RAD: 12-172667- -5	FECHA: 2013-12-23 11:48:11
DEP: 2020 DIRECCION DE NUEVAS CREACIONES	EVE: 378 FASE NACIONAL INCLUIDO CAPITULO I
TRA: 11 PCT-PATENTE DE INVENCION CAPITULOS I Y II	FOLIOS: 9
ACT: 519 PRESENTACION

Asunto:	Radicación:	12-172667- 5
	Trámite:	11
	Evento:	378
	Actuación:	519
	Oficio:	23530
	Folios:	9

Patente de Invención	X			Patente de Modelo de Utilidad	
Vía Nacional					
Vía PCT (Fase Nacional)	X	Capítulo I	X	Capítulo II	
No. Solicitud Internacional	PCT/AU2011/000323				
Fecha de Presentación Internacional	22/03/2011

Título de la solicitud: "Sistema de acceso y dispositivo para vehículos de movimiento de tierra y modalidades de empleo de los mismos". (Rad. No. 12-172667-00000-0000. Folio 1).

Figuras 1, 2 3 y 4 de D1

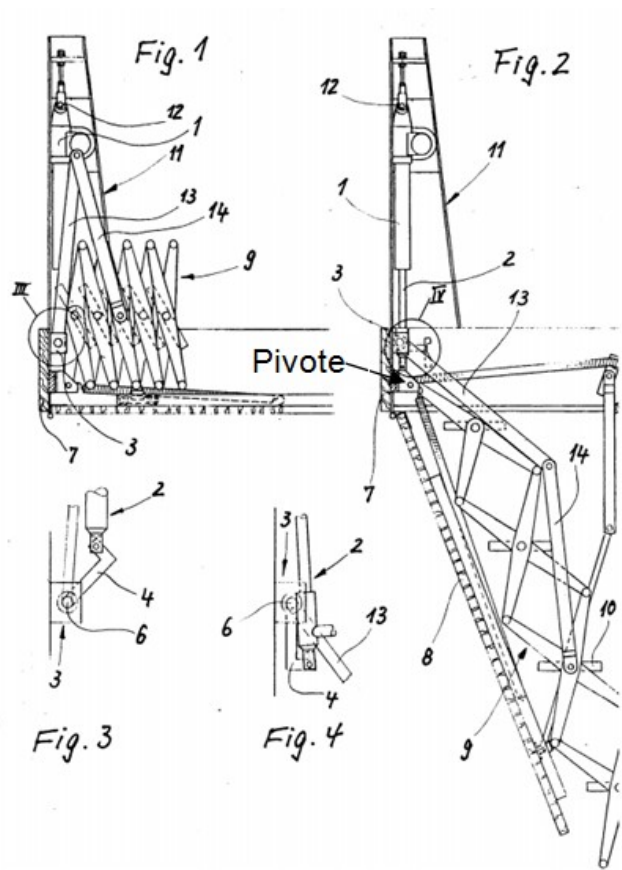
Características técnicas esenciales	D1 DE 9214710
Un sistema de acceso para un vehículo,	Un sistema de acceso para un vehículo, (Resumen)
en que el sistema tiene un dispositivo de acceso	en que el sistema tiene un dispositivo de acceso

<i>para montaje en el vehículo</i>	<i>para montaje en el vehículo (Fig. 1)</i>
<i>y un mecanismo actuador para extender y replegar el dispositivo de acceso;</i>	<i>y un mecanismo actuador (1) para extender y replegar el dispositivo de acceso; (Pág. 4, líneas 30 a 34)</i>
<i>dicho dispositivo es extensible desde una configuración contraída para despliegue, que permite acceder al equipo y replegable a una configuración contraída para la operación normal del equipo por medio del mecanismo actuador;</i>	<i>dicho dispositivo es extensible desde una configuración contraída para despliegue (Fig. 2), que permite acceder al equipo y replegable a una configuración contraída para la operación normal del equipo por medio del mecanismo actuador (1); (Pág. 5, líneas 9 a 35)</i>
<i>el dispositivo de acceso incluye una serie de peldaños o escalones;</i>	<i>el dispositivo de acceso incluye una serie de peldaños o escalones (9)(10) (Pág. 6, líneas 5 a 10)</i>

<i>los peldaños están conectados de modo que el dispositivo de acceso se retrae al contraerse con los peldaños que se juntan y cierran</i>	<i>los peldaños (9) (10)están conectados de modo que el dispositivo de acceso se retrae al contraerse con los peldaños que se juntan y cierran (Fig. 1; Pág. 6, líneas 5 a 16)</i>
<i>y en que el mecanismo actuador incluye al menos un pivote, el cual tiene por lo menos un respectivo eje de pivote alrededor del cual gira el dispositivo de acceso durante el repliegue o el despliegue</i>	<i>y en que el mecanismo actuador incluye al menos un pivote, el cual tiene por lo menos un respectivo eje de pivote alrededor del cual gira el dispositivo de acceso durante el repliegue o el despliegue. (Figs. 1 y 2)</i>

La reivindicación 1 no cumple el requisito de novedad (Art.16 D 486) de acuerdo a las observaciones anteriores.

Características técnicas esenciales	D1 DE 9214710
<i>el método comprende colocar los escalones más cerca entre sí durante una contracción longitudinal del dispositivo de acceso desplegado</i>	<i>el método comprende colocar los escalones más cerca entre sí durante una contracción longitudinal del dispositivo de acceso desplegado (Figs. 1 y 2)</i>
<i>y girar el dispositivo de acceso hacia una posición de guarda o almacenada</i>	<i>y girar el dispositivo de acceso hacia una posición de guarda o almacenada (Figs.1 y 2)</i>

La reivindicación 15 no cumple el requisito de novedad (Art.16 D 486) de acuerdo a las observaciones anteriores.
